RESOLUCION No. 836

ARMENIA QUINDIO, 18 DE ABRIL DE 2023 **"POR MEDIO DEL CUAL SE OTORGA UN PERMISO DE VERTIMIENTO DE** **AGUAS RESIDUALES DOMÉSTICAS PARA UNA VIVIENDA CAMPESINA** **CONSTRUIDA EN EL PREDIO EL DANUBIO UBICADO EN LA VEREDA PARAJE** **PALESTINA MUNICIPIO DE SALENTO CON CAPACIDAD CALCULADA HASTA POR** **CINCO (5) CONTRIBUYENTES Y SE ADOPTAN OTRAS DISPOSICIONES"**

"CONCEPTO TÉCNICO PARA TRÁMITE DE PERMISOS DE VERTIMIENTOS - CTPV- 072- 2023

Imagen 1. Sistema de Tratamiento de Aguas Residuales Domésticas

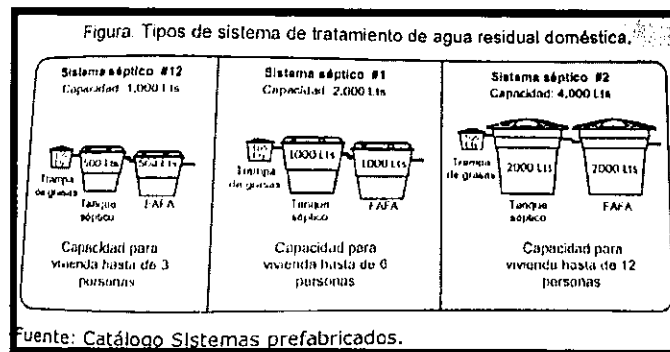
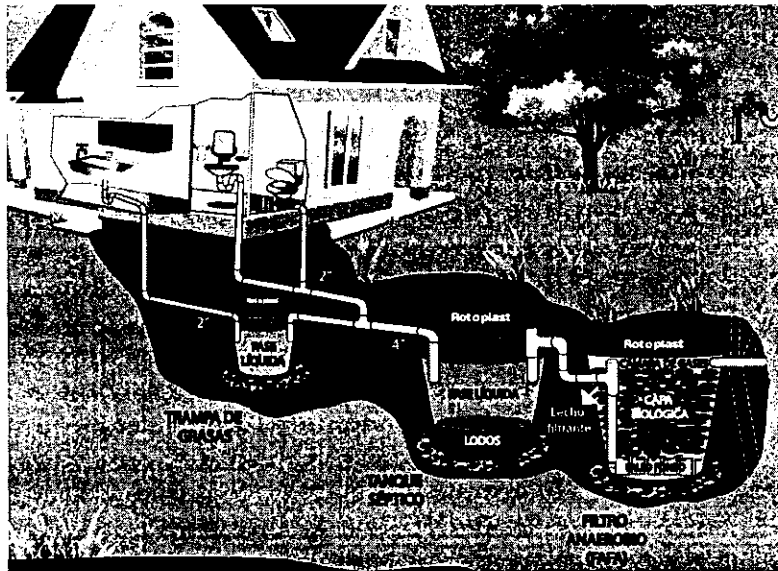
Trampa de grasas: se propone 1 trampa de grasas en prefabricada con capacidad de 105 litros.

Según las memorias técnicas de diseño el STARD cuenta con tanque séptico y filtro anaerobio prefabricado con las siguientes dimensiones:

Tanque séptico y Filtro Anaerobio de Flujo Ascendente FAFA: en memoria de cálculo y en planos se muestra 1 tanque séptico de 1000 litros y FAFA de 1000 litros, instalados en prefabricado.

- **El sistema de tratamiento de aguas residuales domesticas propuestos como solución individual de saneamiento, es acorde a los lineamientos establecidos en la Resolución 0330 de 2017** que adopta el Reglamento Técnico para el Sector de Agua potable y Saneamiento Básico RAS. lo anterior teniendo como base la capacidad de las unidades del STARD propuesto en el predio, para lo cual la contribución de aguas residuales debe ser generada hasta por 5 contribuyentes permanentes.

Imagen 1. Sistema de Tratamiento de Aguas Residuales Domésticas

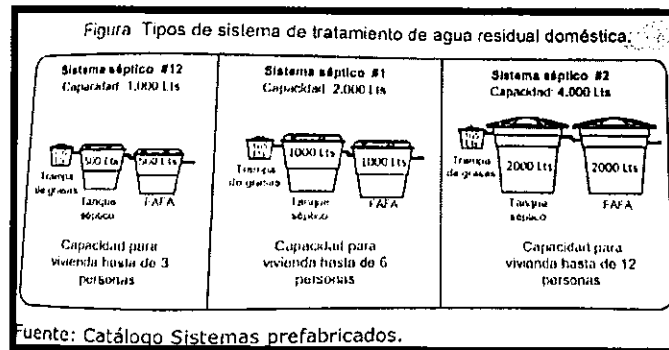
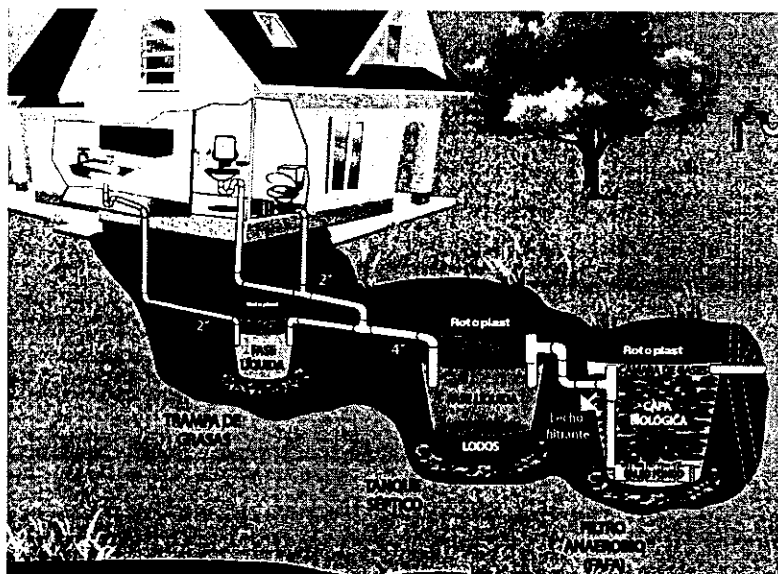
Según las memorias técnicas de diseño el STARD cuenta con tanque séptico y filtro anaerobio prefabricado con las siguientes dimensiones:

Tanque séptico y Filtro Anaerobio de Flujo Ascendente FAFA: en memoria de cálculo y en planos se muestra 1 tanque séptico de 1000 litros y FAFA de 1000 litros, instalados en prefabricado.
